PARECER 010/2025 – CEIV
COMISSÃO PERMANENTE DE ANÁLISE DE ESTUDO DE IMPACTO DE VIZINHANÇA
(CEIV)

- () Primeira Análise – Parecer nº 041/2024-CEIV – 14/10/2024
(X) Segunda Análise – Parecer nº 010/2025-CEIV – 23/04/2025

Processo Administrativo nº: Protocolo nº 76.474/2024

Projeto: Central Tower

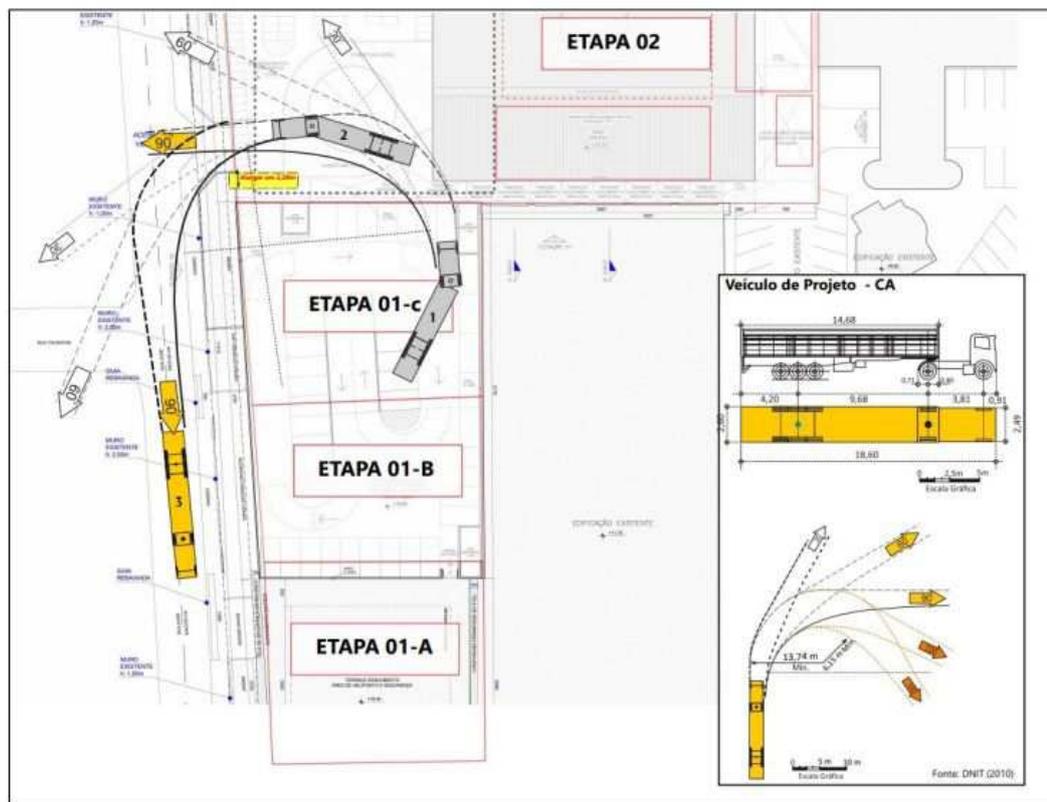
11. No estudo de ventilação apresentar através de simulações os ventos dominantes e secundários na vizinhança e, a formação de zonas de turbulência (quando couber);

2ª consideração CEIV: Apresentar informações na versão final do EIV.

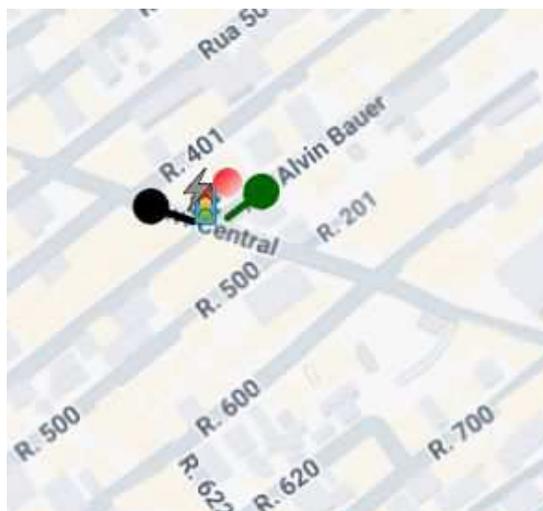
a) Necessário atualizar capítulo de acordo com a demanda solicitada no item 3.6.1.8.1. Metodologia utilizada;

2ª consideração CEIV: Atendido parcialmente, devendo explicar os valores de fluxo, constantes na tabela 18. Os valores de fluxo (sem e com o empreendimento), refere-se a quais movimentos/vetores. Ademais, é necessário incluir, como anexo do EIV, o apêndice I (Planilha de Contagem) atualizado, visto que houve o incremento de pontos de contagem (movimentos);

1.4. Numeração

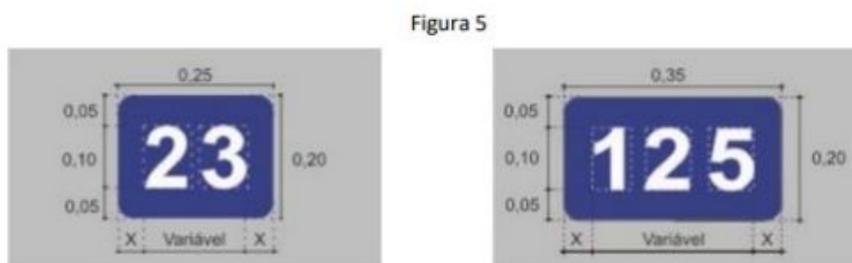
Todas as vagas reservadas em áreas de estacionamento privado de uso coletivo devem ser numeradas. O numeral deve ter altura de 0,10m, na cor branca, inserido num retângulo azul, conforme exemplo de aplicação da Figura 5, exceto quando o pavimento for também azul, conforme Figura 6.

2ª consideração CEIV: Atendido parcialmente, visto que o Símbolo Internacional de Acesso – SAI e a numeração está com a cor diferente do solicitado, em desacordo com a Resolução Contran nº 965/2022 (anexos);

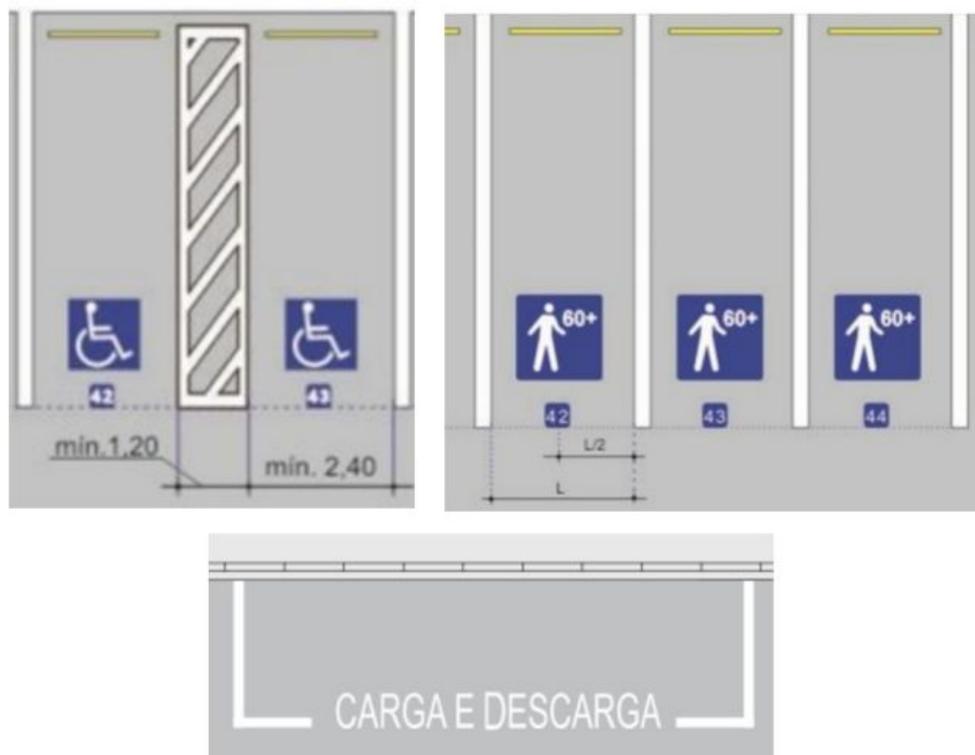
18.4 Incluir/Rever as sinalizações das vagas de PNE, idosos, motos, carga/descarga e embarque/desembarque, conforme Manual de Sinalização Horizontal do Contran (Volume IV) e imagens a seguir:

2ª consideração CEIV: Atendido parcialmente, visto que o Símbolo Internacional de Acesso – SAI e a numeração está com a cor diferente do solicitado, em desacordo com a Resolução Contran nº 965/2022 (anexos). Ademais, incluir no EPP e no estacionamento privativo (recomendação), estação/espço destinado ao estacionamento dos equipamentos autopropelidos (patinetes), para incentivo a micromobilidade e para atendimento a demanda comercial. Segue modelo exemplificativo, da sinalização vertical e horizontal, utilizadas pelo município, nas vagas públicas das vias e logradouros públicos (modelo em calçadas/passeios e na pista):

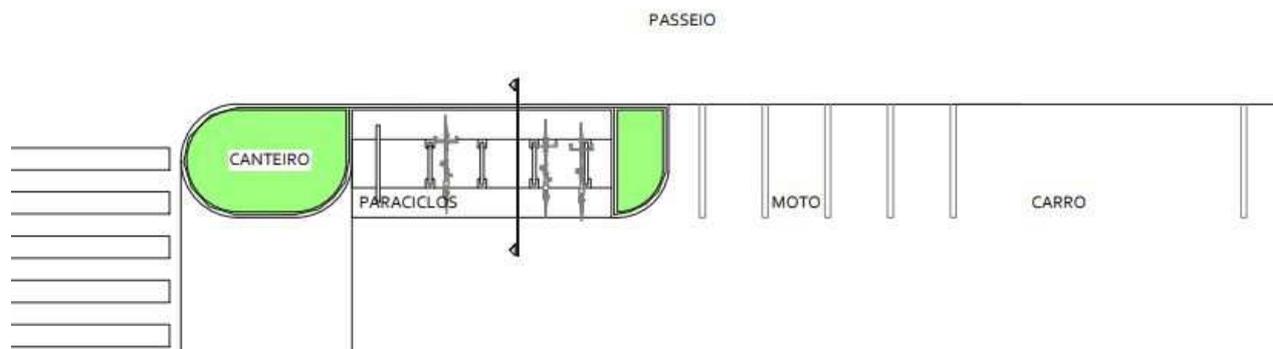
18.17 Nos paraciclos externos, necessário utilizar o projeto padrão de paraciclos da Secretaria de Planejamento Urbano, de acordo com o TIPO II do Manual de Sinalização Cicloviária do CONTRAN (Volume VII). As dimensões das imagens a seguir devem ser respeitadas e acrescentadas no projeto arquitetônico:

2ª consideração CEIV: Atendido parcialmente, devendo rever o local das instalações dos paraciclos públicos. O local previsto na Rua 600 prejudicaria a abertura das portas dos veículos automotores que estacionarem no bolsão de estacionamento. Recomenda-se a inclusão dele na primeira vaga do bolsão (mais próximo a esquina), retirando 1 vaga do bolsão. Em relação ao paraciclo da Rua 500, ele está interferindo na faixa livre do passeio. Recomenda-se a inclusão dele em uma vaga de estacionamento, retirando a vaga e ampliando o passeio no ponto específico, de acordo com o projeto padrão da Secretaria de Planejamento e Desenvolvimento Urbano. Segue modelo exemplificativo.
